Caxias do Sul, 09 de Setembro de 2002

BOLETIM TÉCNICO DPAT 056/02 – MOTOR M 790

ASSUNTO: TAMPA DO CARTER EM CHAPA

FIGURA 1. SISTEMA TAMPA CARTER CHAPA

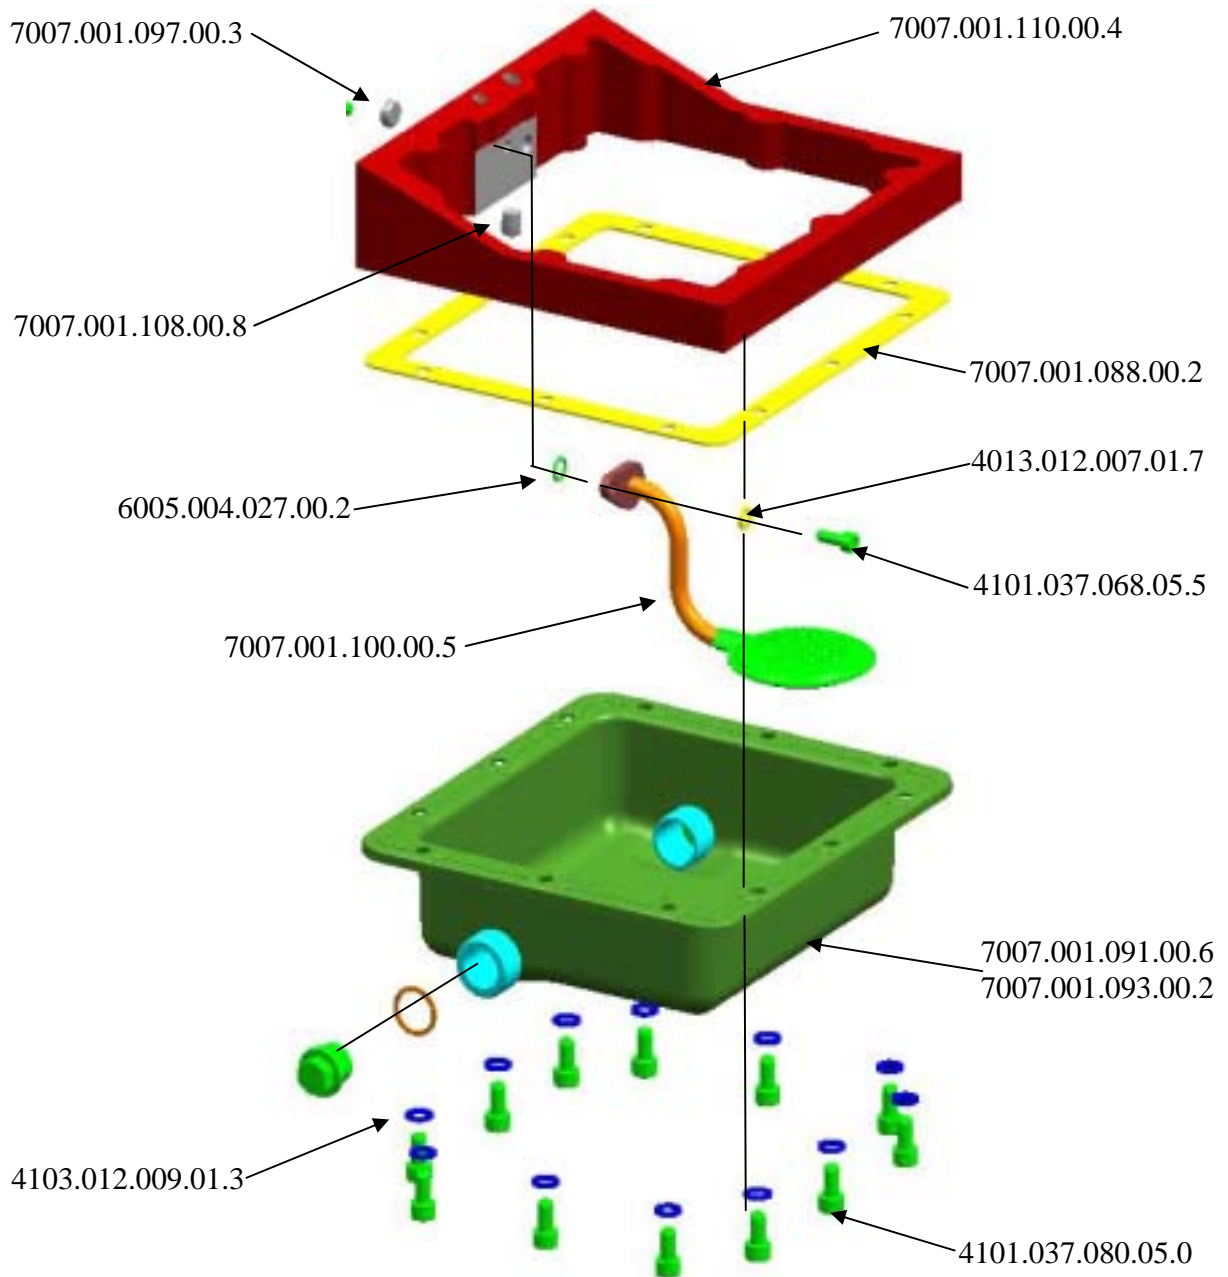
Visando a redução de peso no motor M790 foi desenvolvido um sistema de Tampa do Carter em Chapa (figura 1). Este novo sistema mantém as mesmas características do Carter Fundido, entre elas estão, igual volume de óleo lubrificante, os mesmos pontos de fixação com o bloco e mantém a localização dos bujões de retirada do óleo. O bloco do motor 7007.001.002.00.3, recebeu novas usinagens para fixação do novo conjunto pescador, também mostrado na (figura 1), e mais quatro furos com rosca na face inferior do bloco para melhorar a vedação, recebendo um novo código 7007.001.110.00.4.

Para todos os motores M790 estacionários a partir do número de série **G20293**, pode-se visualizar as alterações de lista conforme (tabela 1) decorrentes da montagem do novo sistema.

- No motor marítimo M790, não é aconselhada a reposição ou uso do Sistema de Carter em Chapa.
- Para a montagem do sistema de Tampa do Carter em Chapa, deve ser aplicado silicone entre a tampa, a junta e o bloco em todo o contorno.

- O torque nos parafusos que fixam a Tampa deve ser 1,8 a 2,2 mkgf.

FIGURA 2. MONTAGEM TAMPÕES CARTER FUNDIDO
NO MOTOR VEÍCULAR E MARINIZADO

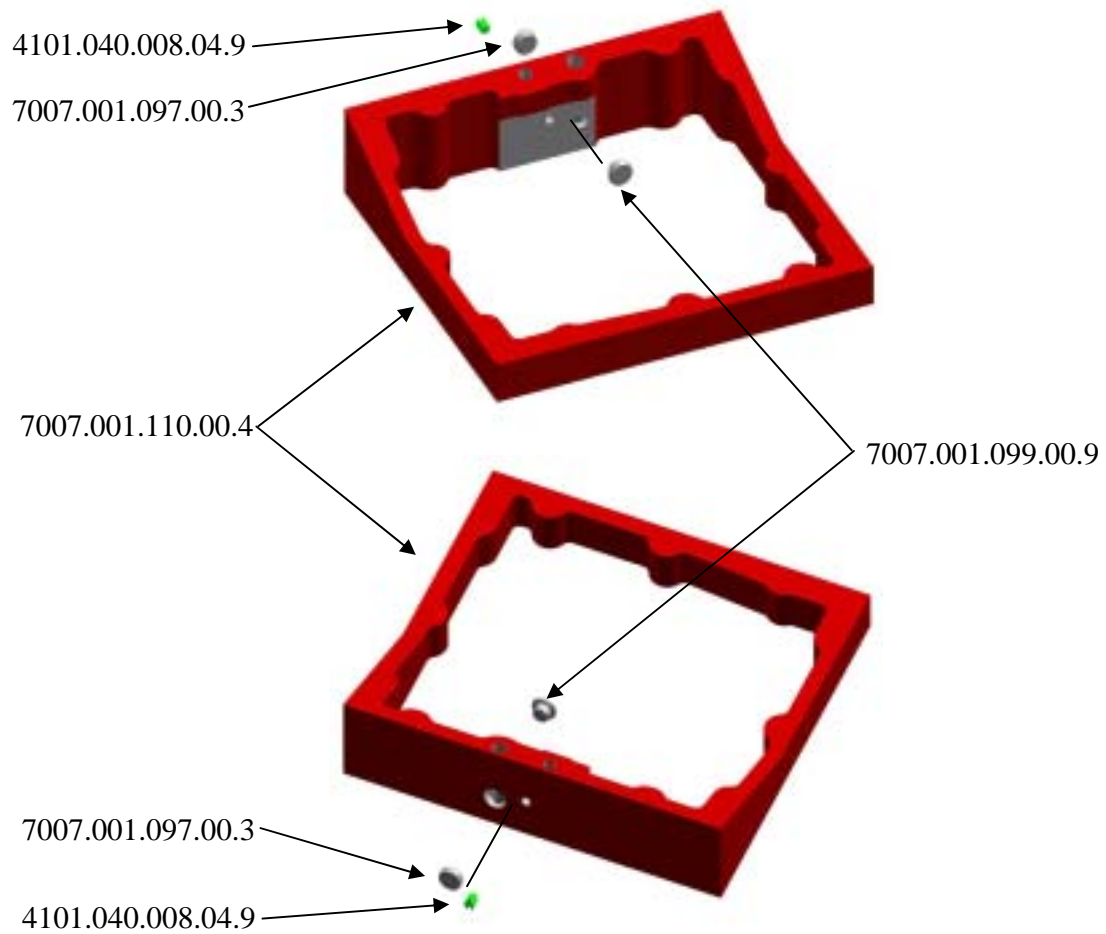
- **Os motores M790 veiculares** continuam sendo montados com Carter Fundido, mas usarão o bloco 7007.001.110.00.4 e os tampões conforme (tabela 2), a (figura 2) indica as posições de montagem para esses tampões.
- **O motor marinizado M790** continua assim como os motores M790 veiculares com o Carter fundido.

- Para a reposição do bloco nos motores estacionários com Tampa do Carter Fundido, deve ser enviado o bloco 7007.001.110.00.4 com os tampões conforme (tabela 2), componentes que entram.
